工程指示 / 要求簡箋(E.I.)

工程指示編號：EI / 3523 / 21

工程編號：J - 852

工程名稱：亞皆老街中電

名稱	鋁板拆圖	制圖	吳沛瑜	2020.09.29	修改	
材料	2mm鋁板板	復核			日期	
顏色	UCT201498XL-3	批準			圖號	DT-LB03

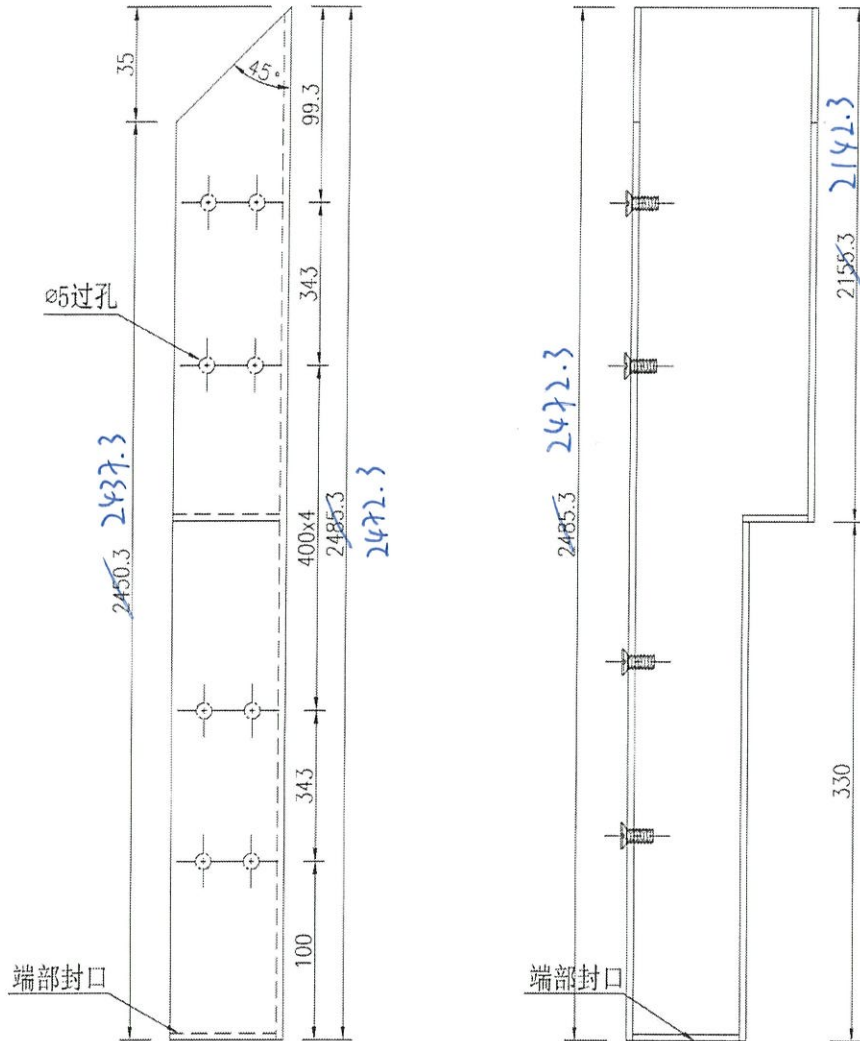
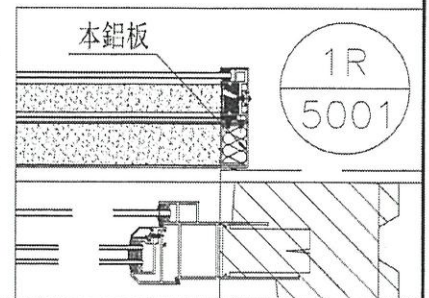
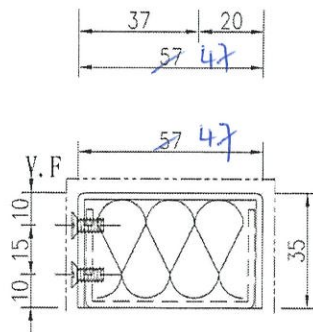
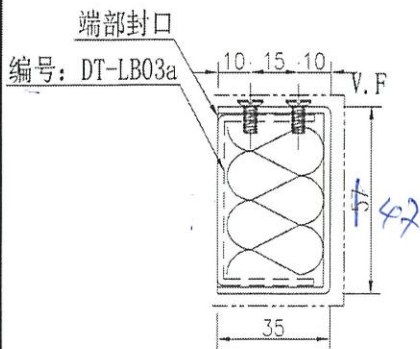
因現場石矢公差導致 EI3076 的 T3: 5/F 吊趟不乎合聲學規定。現按地盤覆尺需重出以下吊趟：

1) 2/W2/T3A, 2) W3/T3A, 3) W7/T3A, 4) W8/T3A, 5) W9/T3A, 6) W1/T3C.

因現場批邊厚 10mm, 吸音柱闊度需減 10mm.

請按加工圖生產 T3: 5/F 鋁板送廠安裝。請與 EI 3522 吊趟門玉鋁料在廠一起組裝才出貨。
